Estudio de Impacto Ambiental- Categoría I;
"Planta de Generación Fotovoltaica, Santa Cruz Solar" F6

Asunto: Respuesta a Nota DRCC-1289-2024 de 06 de noviembre de 2024.

Por este medio entregamos Ampliación de Información del Estudio de Impacto Ambiental

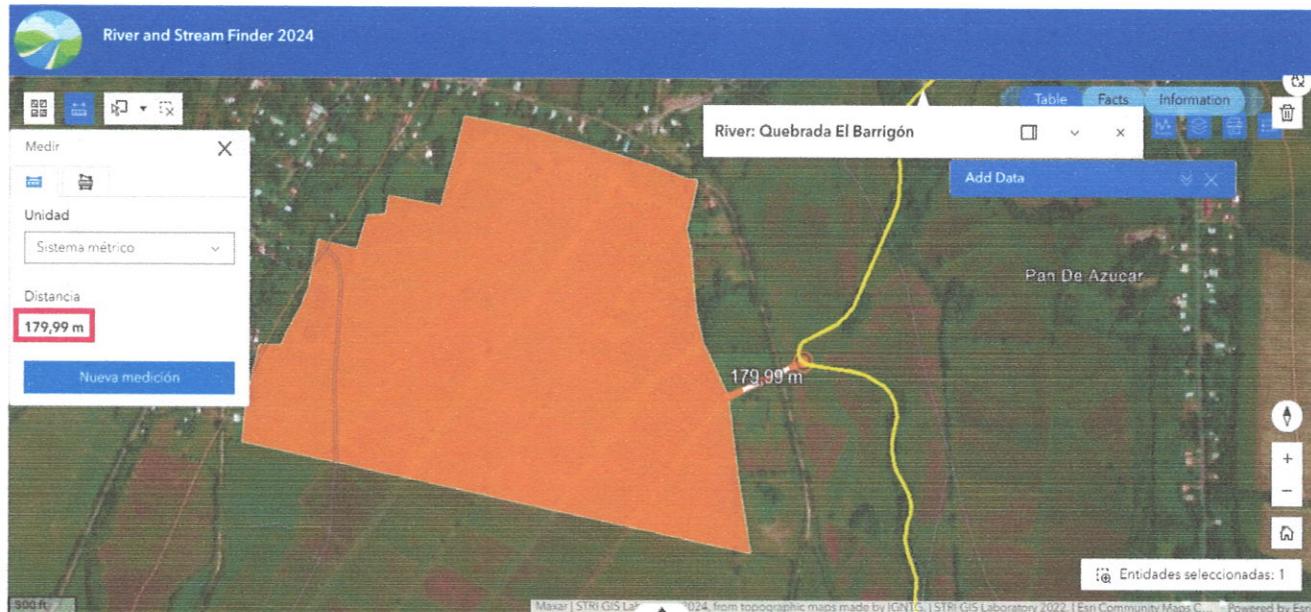
1. En la página 32 del E'sIA describe que utilizarán un total de **95,869** módulos fotovoltaicos con rango de **605 a 620 Wp**, conectados en serie / paralelo para obtener el voltaje / corriente requerida cuyo modelo es JINKO Tiger Neo N-type 78HL4-BDV.; sin embargo, en la página 320 y 321 (anexos) indica que utilizarán **93,548** de **620 Wp**. Por lo que se solicita los siguientes aspectos:

a. Aclarar la cantidad de módulos fotovoltaicos y potencia contemplada a utilizar para el proyecto en evaluación, considerando lo aprobado de forma global en la licencia provisional.

R: Se confirma los datos descritos en la página 32; que es "Un campo fotovoltaico "Planta de Generación Fotovoltaica, Santa Cruz Solar" F6 conformado aproximadamente según diseño con 1799 Número de Estructuras - Tipo TRACKER MONOAXIALES (N-S), con un número de Módulo por estructura de 53.29 (2 fila de 27 módulos) dando un total de 95,869 módulos fotovoltaicos con rango de 605 a 620 Wp, conectados en serie / paralelo para obtener el voltaje / corriente requerida, los cuales estarán montados sobre bases de acero hincadas en el suelo, sin o con de requerirse cimentación de hormigón. El campo

fotovoltaico tendrá una capacidad instalada de potencia nominal AC de 40.00 MWn en salida de inversores y, 58.00 MWp de Potencia PICO DC, Tipo de Módulo Fotovoltaico JINKO Tiger Neo N-type 78HL4-BDV."
